正誤表(12)

工事名) 磐越自動車道 宝珠山トンネル工事

修正箇所

設計図
(1/5)
土工

小松上の沢橋 A2橋台配筋図(その5) 縮尺 1:125

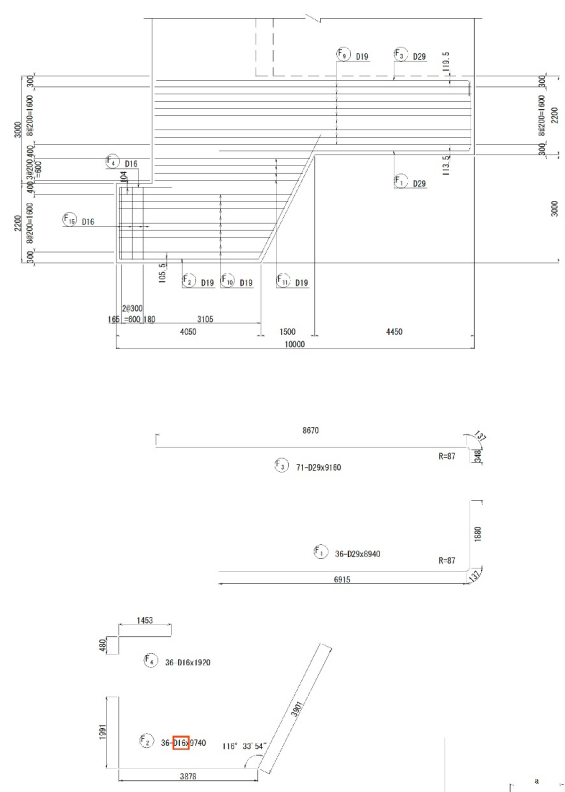
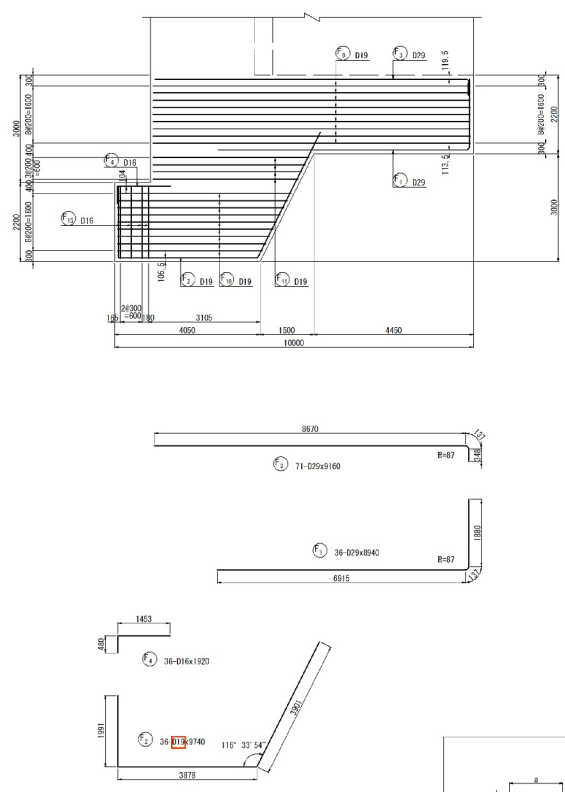
修正箇所		正誤区分																																																																																																														
設計図 (2/5) 橋梁 小松上の沢橋	誤	小松上の沢橋 A2橋台配筋図(その5) 縮尺 1:125 30 / 43 3 - 3  <table><tr><th>記号</th><th>径</th><th>本数</th><th>L1</th><th>L</th></tr><tr><td>1</td><td>D19</td><td>1</td><td>4821</td><td>5090</td></tr><tr><td>2</td><td>"</td><td>1</td><td>4721</td><td>4990</td></tr><tr><td>3</td><td>"</td><td>1</td><td>4621</td><td>4890</td></tr><tr><td>4</td><td>"</td><td>1</td><td>4521</td><td>4790</td></tr><tr><td>5</td><td>"</td><td>1</td><td>4421</td><td>4690</td></tr><tr><td>6</td><td>"</td><td>1</td><td>4321</td><td>4590</td></tr><tr><td>7</td><td>"</td><td>1</td><td>4221</td><td>4490</td></tr><tr><td>8</td><td>"</td><td>1</td><td>4121</td><td>4390</td></tr><tr><td>9</td><td>"</td><td>1</td><td>4021</td><td>4290</td></tr><tr><td>平均</td><td></td><td>9</td><td></td><td>4690</td></tr></table>  <table><tr><th>記号</th><th>径</th><th>本数</th><th>L1</th><th>L</th></tr><tr><td>1</td><td>D19</td><td>1</td><td>4231</td><td>4340</td></tr><tr><td>2</td><td>"</td><td>1</td><td>4231</td><td>4240</td></tr><tr><td>3</td><td>"</td><td>1</td><td>4131</td><td>4140</td></tr><tr><td>4</td><td>"</td><td>1</td><td>4031</td><td>4040</td></tr><tr><td>平均</td><td></td><td>4</td><td></td><td>4150</td></tr></table>  <table><tr><th>記号</th><th>径</th><th>本数</th><th>L1</th><th>L</th></tr><tr><td>1</td><td>D16</td><td>14</td><td>4140</td><td>5020</td></tr><tr><td>2</td><td>"</td><td>15</td><td>3540</td><td>3820</td></tr><tr><td>3</td><td>"</td><td>15</td><td>2340</td><td>2620</td></tr><tr><td>平均</td><td></td><td>44</td><td></td><td>3180</td></tr></table>  位置図 	記号	径	本数	L1	L	1	D19	1	4821	5090	2	"	1	4721	4990	3	"	1	4621	4890	4	"	1	4521	4790	5	"	1	4421	4690	6	"	1	4321	4590	7	"	1	4221	4490	8	"	1	4121	4390	9	"	1	4021	4290	平均		9		4690	記号	径	本数	L1	L	1	D19	1	4231	4340	2	"	1	4231	4240	3	"	1	4131	4140	4	"	1	4031	4040	平均		4		4150	記号	径	本数	L1	L	1	D16	14	4140	5020	2	"	15	3540	3820	3	"	15	2340	2620	平均		44		3180

正		30 / 43																																																																																																														
		小松上の沢橋 A2橋台配筋図(その5) 縮尺 1:125 30 / 43 3 - 3  <table><tr><th>記号</th><th>径</th><th>本数</th><th>L1</th><th>L</th></tr><tr><td>1</td><td>D19</td><td>1</td><td>4821</td><td>5090</td></tr><tr><td>2</td><td>"</td><td>1</td><td>4721</td><td>4990</td></tr><tr><td>3</td><td>"</td><td>1</td><td>4621</td><td>4890</td></tr><tr><td>4</td><td>"</td><td>1</td><td>4521</td><td>4790</td></tr><tr><td>5</td><td>"</td><td>1</td><td>4421</td><td>4690</td></tr><tr><td>6</td><td>"</td><td>1</td><td>4321</td><td>4590</td></tr><tr><td>7</td><td>"</td><td>1</td><td>4221</td><td>4490</td></tr><tr><td>8</td><td>"</td><td>1</td><td>4121</td><td>4390</td></tr><tr><td>9</td><td>"</td><td>1</td><td>4021</td><td>4290</td></tr><tr><td>平均</td><td></td><td>9</td><td></td><td>4690</td></tr></table>  <table><tr><th>記号</th><th>径</th><th>本数</th><th>L1</th><th>L</th></tr><tr><td>1</td><td>D19</td><td>1</td><td>4231</td><td>4340</td></tr><tr><td>2</td><td>"</td><td>1</td><td>4231</td><td>4240</td></tr><tr><td>3</td><td>"</td><td>1</td><td>4131</td><td>4140</td></tr><tr><td>4</td><td>"</td><td>1</td><td>4031</td><td>4040</td></tr><tr><td>平均</td><td></td><td>4</td><td></td><td>4150</td></tr></table>  <table><tr><th>記号</th><th>径</th><th>本数</th><th>L1</th><th>L</th></tr><tr><td>1</td><td>D16</td><td>14</td><td>4140</td><td>5020</td></tr><tr><td>2</td><td>"</td><td>15</td><td>3540</td><td>3820</td></tr><tr><td>3</td><td>"</td><td>15</td><td>2340</td><td>2620</td></tr><tr><td>平均</td><td></td><td>44</td><td></td><td>3180</td></tr></table>  位置図 	記号	径	本数	L1	L	1	D19	1	4821	5090	2	"	1	4721	4990	3	"	1	4621	4890	4	"	1	4521	4790	5	"	1	4421	4690	6	"	1	4321	4590	7	"	1	4221	4490	8	"	1	4121	4390	9	"	1	4021	4290	平均		9		4690	記号	径	本数	L1	L	1	D19	1	4231	4340	2	"	1	4231	4240	3	"	1	4131	4140	4	"	1	4031	4040	平均		4		4150	記号	径	本数	L1	L	1	D16	14	4140	5020	2	"	15	3540	3820	3	"	15	2340	2620	平均		44		3180
